**MISE À JOUR IMPORTANTE  
DE DISPOSITIF**

**Services de dialyse et réanimation - Système de dialyse ARTIS, EVOSYS et ARTIS Physio**

FA-2016-066

Figure 1

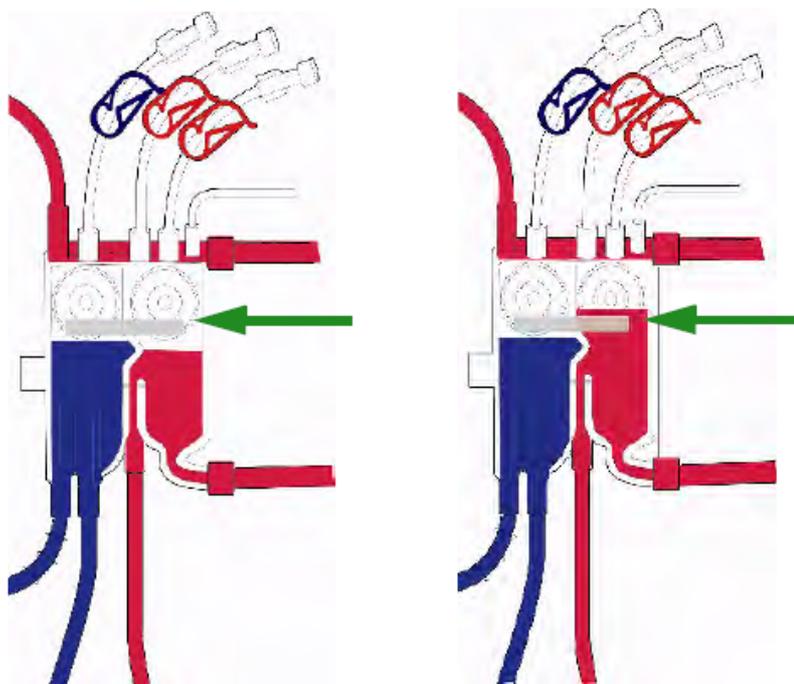
Lorsque l'alarme « Chambre artérielle : Réglage du niveau requis (N° 642) » se déclenche, vérifier le niveau sang dans la chambre artérielle pendant que la pompe artérielle est toujours à l'arrêt.

- Si le niveau sang se trouve en dessous de la ligne dépolie, comme indiqué sur la Figure 1, corriger l'alarme et ajuster le niveau de la chambre. Un niveau de sang incorrect peut favoriser la formation de microbulles inférieures à 20  $\mu$ L qui, en atteignant le patient, augmentent le risque d'embolie gazeuse.
- Si le niveau sang se trouve au dessus de la ligne dépolie, comme indiqué sur la Figure 2, graisser les transducteurs de pression à la fin du traitement, comme décrit au paragraphe « 13.13 Inspection et graissage des joints toriques du panneau de la cassette » de ce manuel de l'opérateur. Un mauvais graissage des transducteurs de pression peut donner lieu à des mesures erronées de la pression artérielle due à un accouplement inefficace du transducteur de pression et de la cassette.
